## Relevé de conclusion de la Réunion Publique de la réhabilitation de la Plaine alluviale de la Clarée à Névache 31 mai 2023

### **Présentation de l'opération :**

Figure 2 : Secteurs d'interventions prévus dans l'opération

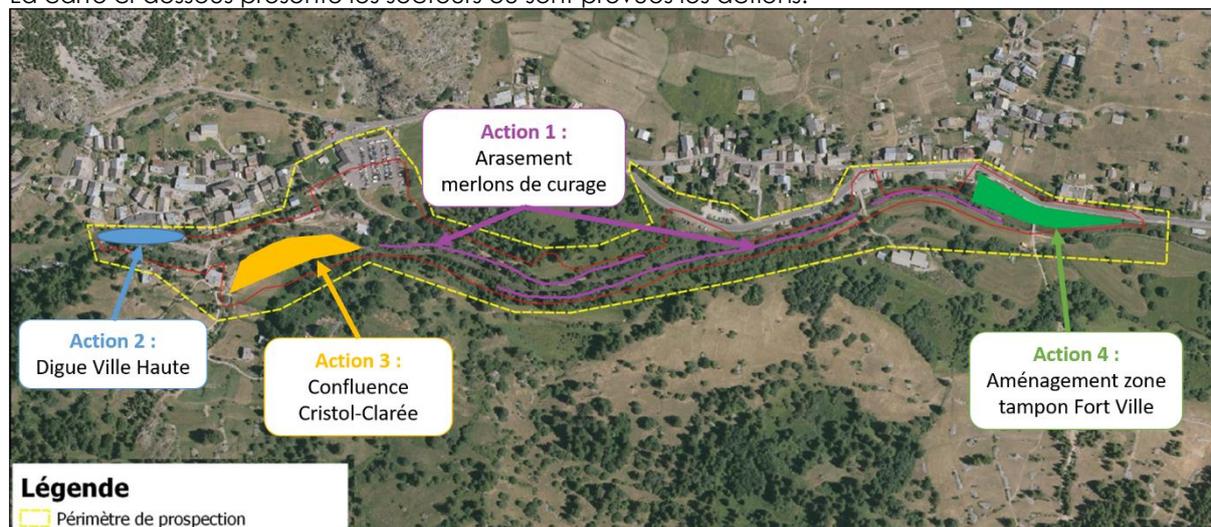
- **Les riverains s'interrogent sur l'intérêt de ces opérations face à un curage du cours d'eau :**

➤ **Les riverains s'interrogent sur l'intérêt de l'opération portée sur la restauration d'un marais plutôt que sur la lutte contre les inondations.**

➤ **Les riverains se demandent si l'arasement total des merlons est nécessaires.**

➤ **Les riverains s'interrogent sur l'impacts du reprofilage du parking situé en bordure de la gravière.**

➤ **Des détails techniques concernant la réhabilitation de la digue de Ville Haute ont été demandés :**

- **Les riverains s'interrogent sur l'intérêt de l'action à Fortville et demandent que les canaux existants soient entretenus.**

- **Les riverains ont signalé un réseau d'eau pluviale sur le secteur de Ville Haute par lequel remonte les eaux lors d'épisode pluvieux ou de crues.**

- **Les riverains ont constaté qu'aucune action n'est programmée sur le secteur du Roubion, alors qu'un engrèvement existe. Ils demandent à ce que ce secteur puisse faire l'objet d'une analyse.**

Le curage, bien que possible, n'est pas envisageable sur le secteur Fortville-Ville haute car les niveaux du fond du lit sont relativement stables sur ce secteur. De plus, une opération de curage sur 2.3 km représenterait un impact trop important sur les milieux. Enfin, il s'agit d'une action temporaire qu'il faudrait renouveler régulièrement.

Les modélisations démontrent qu'un curage n'apporterait pas d'amélioration significative à la situation sur le secteur. Le curage permet il est vrai d'abaisser les lignes d'eau, mais, se faisant, cela diminue également les débits débordés. Sur le secteur de Fortville, les bénéfices hydrauliques d'un curage

semblent limités par rapport aux impacts environnementaux et au coût d'une telle intervention. Sur le secteur du Roubion, un curage pourrait néanmoins présenter un intérêt. Cette solution pourra être étudiée.

L'arasement des merlons va induire un déversement progressif des eaux en crue à partir d'un débit de 19 m<sup>3</sup>/s. Concrètement, cette valeur correspond à une forte fonte nivale couplée à des pluies de mai. Statistiquement, il s'agit d'une période dite de retour de 2 ans, tous les ans, il y a une probabilité sur 2 de voir ce débit. Toutefois, cette valeur n'a pas été relevée depuis plus de 4 ans.

A noter que ces merlons sont aussi considérés comme des « fusibles » lors de crues comme cela a été le cas en 2013 où l'on a ouvert une brèche afin de dévier les eaux de crues vers la rive droite et la plaine alluviale de la Clarée au niveau des Isles.

A noter que des adaptations sur l'emprise d'arasements des merlons, notamment au niveau de la scierie Rochas, seront étudiées.

L'arasement des merlons au droit de la gravière va permettre à la rivière, en cas de crue dépassant les 19m<sup>3</sup>/s, de s'étendre sur cette zone humide. Toutefois, pour améliorer l'écoulement des eaux débordantes en rive gauche en amont de Ville Basse, une partie du remblai existant en aval de la zone de la Gravière sera modifié permettant ainsi aux eaux de retourner vers la Clarée. La proposition d'arasement, prévoit de laisser une bande de 10m en bordure de route afin de garantir le stationnement des véhicules.

Le confortement de la digue de Ville Haute permet de corriger les désordres observés soient infiltrations et instabilité dues à l'érosion de la partie amont de la digue. Il s'agit de maintenir le niveau de protection pour des crues de fréquence cinquantennale (une probabilité sur cinquante chaque année), pour les habitations situées en arrière et une grande partie du hameau de Ville Haute. Le confortement de la digue de Ville Haute consiste à la pose de blocs d'enrochements en pied de digue dans le lit et la pose d'un matelas de gabions en partie supérieure au niveau du gabion actuel. Dans le projet initial un merlon végétalisé était envisagé à l'arrière des gabions afin de garantir la stabilité de l'ouvrage. Compte tenu de l'épaisseur du merlon et de l'impact foncier qu'il représente, il a été convenu de rechercher d'autres solutions techniques. Celles-ci seront présentées aux riverains lors d'une prochaine réunion publique. De plus, la CCB a sollicité ENEDIS pour enfouir la ligne en même temps que les travaux de réhabilitation de la digue.

Cette mesure complémentaire consiste à décaisser une partie de la rive gauche afin d'éviter que la Clarée ne déborde sur la route et vienne à être piégée sur l'autre côté au niveau des habitations. L'objectif de cette action est de drainer les écoulements de la rive gauche avant qu'ils ne surversent sur la route et inondent les bâtiments de Fortville. Cet aménagement est indépendant des autres réalisés précédemment et vise à résoudre un problème d'inondabilité très localisé.

La CCB a conscience de l'impact visuel et sur le foncier de cette solution. Il a été proposé d'envisager une solution moins invasive et de la présenter aux riverains lors d'une prochaine réunion publique. L'entretien des canaux existants sera réalisé.

La CCB a pris acte de cette information. La mise en place d'un clapet anti-retour sera ajoutée au programme de travaux afin d'éviter cette problématique.

Le projet de protection contre les inondations s'est concentré sur une zone entre Ville Haute et Fortville afin de proposer des solutions au plus proche des enjeux.

Compte tenu des retours de la réunion, le bureau d'étude et la CCB vont élargir le champ d'étude et étudier la zone de la confluence du Roubion avec la Clarée. Les résultats seront présentés lors d'une prochaine réunion publique.
